Vysvětlení a změna zadávacích podmínek

Název veřejné zakázky:	Nemocnice Třebíč – Parkovací dům
Předmět veřejné zakázky:	stavební práce

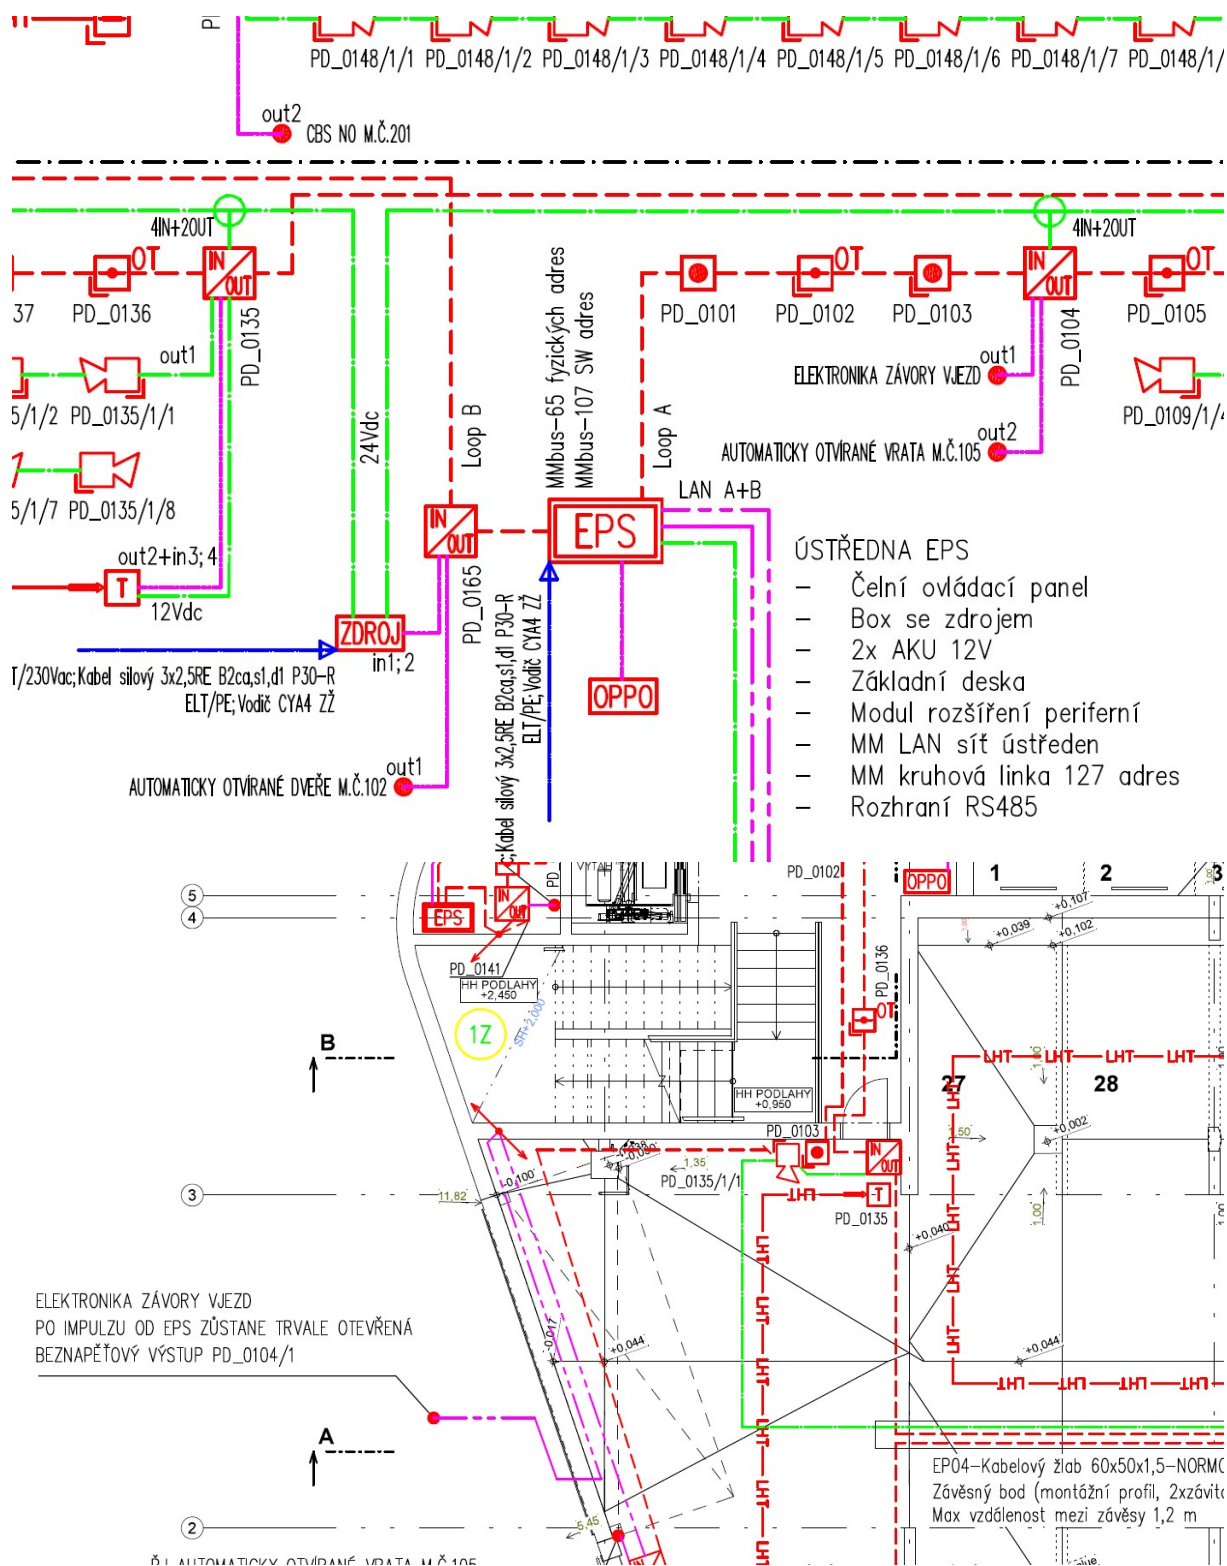
V PD jsou navržena sekční/rolovací garážová vrata/mříž motorická ozn. DD06.01 prosíme o vyjasnění, zda se tedy má jednat o **perforovaná sekční vrata** nebo o **rolovací mříž**?

Zadavatel prověřil, a vzhledem ke komplikaci provedení spodní hrany vrat ve spádu a omezené možnosti dosahu případných horizontálních kolejnic jsou povoleny obě možnosti. Preferována jsou vrata sekční (viz technická zpráva D.1.1.01 str 26, popisné údaje D.1.1.3.08.01 Výpis dveří a HW). Pro vjezdová vrata je požadavek ze strany PBŘ na jejich otevření při požáru, tedy i jejich propojení s EPS. Zajištění náhradního zdroje energie je tedy na místě. Únikovou funkci vrata nemají. Uzamčením je míněno vyřazení automatizovaného standardního provozu a zabránění vjezdu automobilů např. při naplánovaném čištění apod. Dále pak nemožnost ručního nadzvednutí, či jiný pokus o neoprávněný vstup skrz vrata. Uchazeč má k dispozici požadavky o napojení EPS a chování vrat při požáru popsané ve specializovaných částech dokumentace tedy D.1.3. a D.1.4.d. Snímacími čidly je míněno zabránění zavření vrat, pokud bude ve vratovém prostoru přítomna překážka (osoba/automobil apod). Čidla mohou dále sloužit pro automatické otevírání vrat, pokud by nebyl v provozu parkovací systém např. v době údržby či nastavení volného parkování apod.

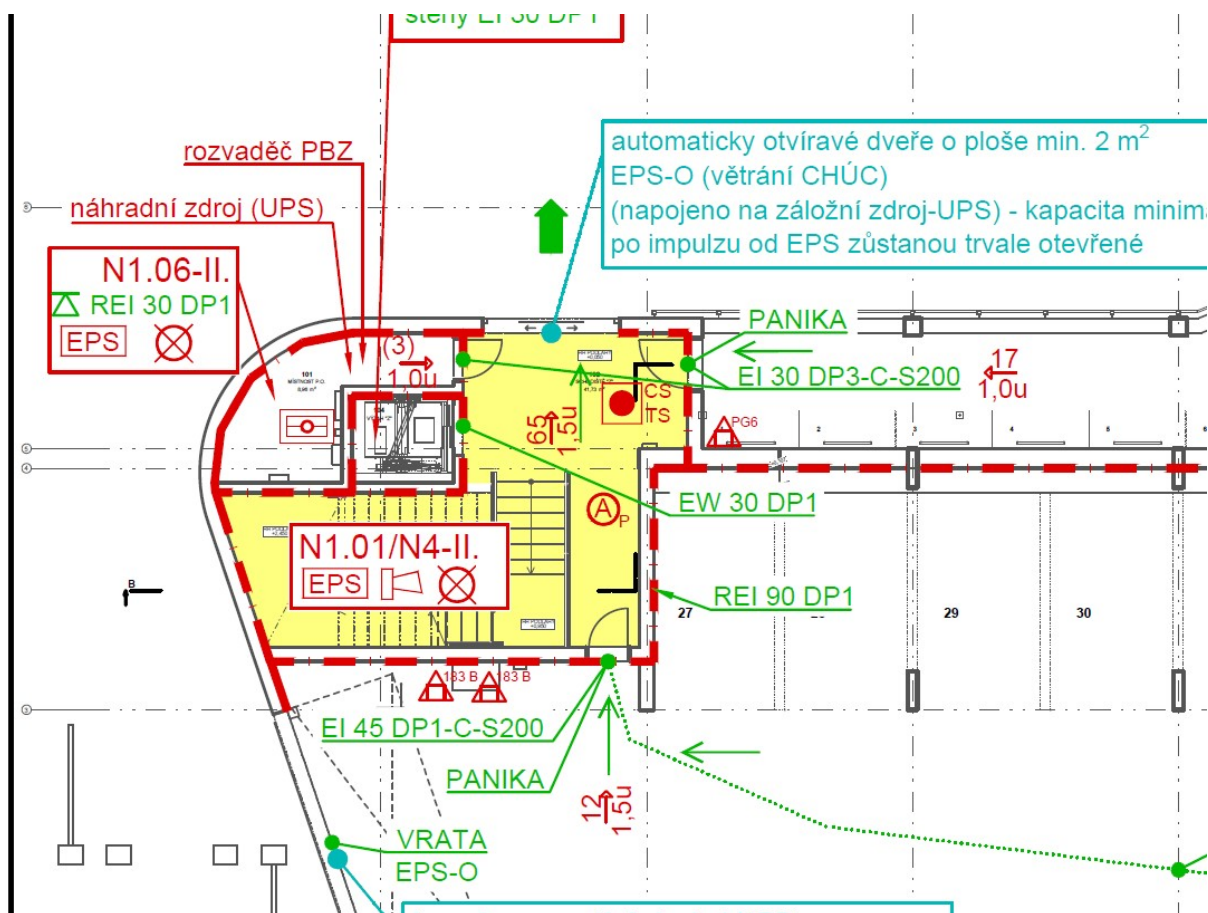
V PD jsou navržena sekční/rolovací garážová vrata/mříž motorická ozn. DD06.01 prosíme o vyjasnění, co znamená požadavek na:

- Integrovanou požární baterii (nejedná se o požární uzávěr)

- Únikovou funkci (vrata nemají integrované dveře)
- Zámek (jedná se o sekční automatická vrata, tzn., žádný „zámek“ běžně nemají..)
- Elektropohon se záložními bateriemi (k čemu mají baterie sloužit? – napojení na EPS jsme nikde nevyčetli)
- Snímací autonomní čidla (o co se jedná?)

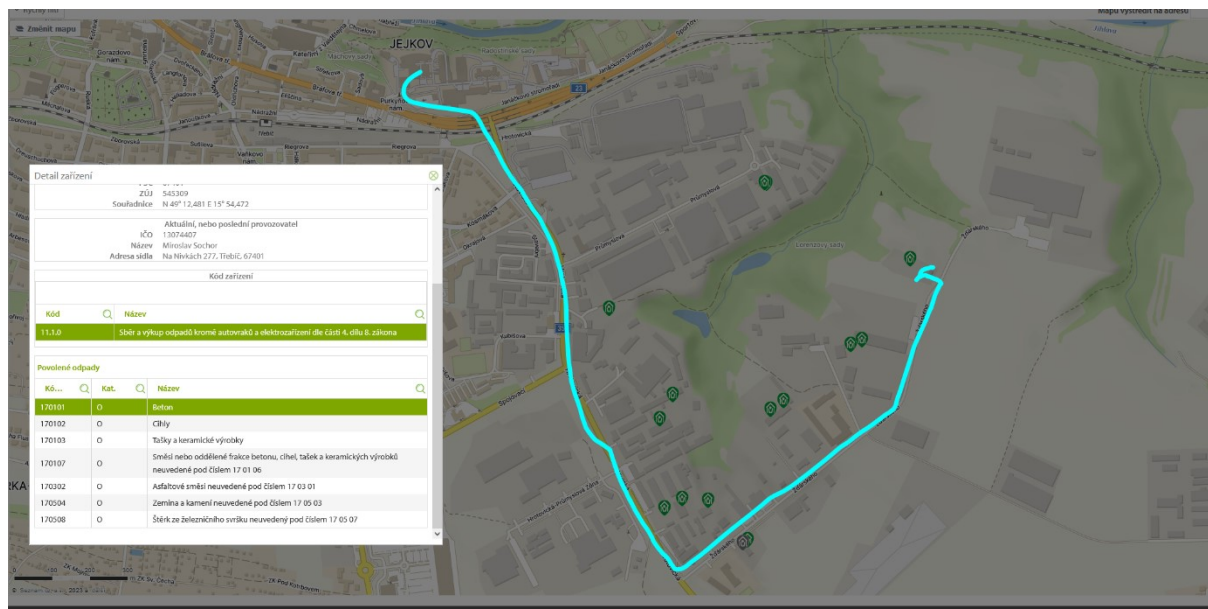
V předaných výkazech výměr jsou položky odvozů zeminy na skládku a ve výkazu je vzdálenost do 3km. Například položky:

Dle našich informací se do 3km od stavby žádná oficiální skládka nevyskytuje. Skládka Petrůvky (cca 10 km) bere jen určité množství betonu, zeminu neberou vůbec. Nejbližší oficiální skládky jsou v pískovně Oblekovice (Zepiko) a v lomu v Omicích (Hutira), cca 53 km. Žádáme o prověření možnosti skládkování přebytečné zeminy. V případě, že není bližší možnost skládkování, žádáme o úpravu VV na reálnou vzdálenost.

Zadavatel prověřil a uvažovanou lokalitu připojuje na následujícím snímku:
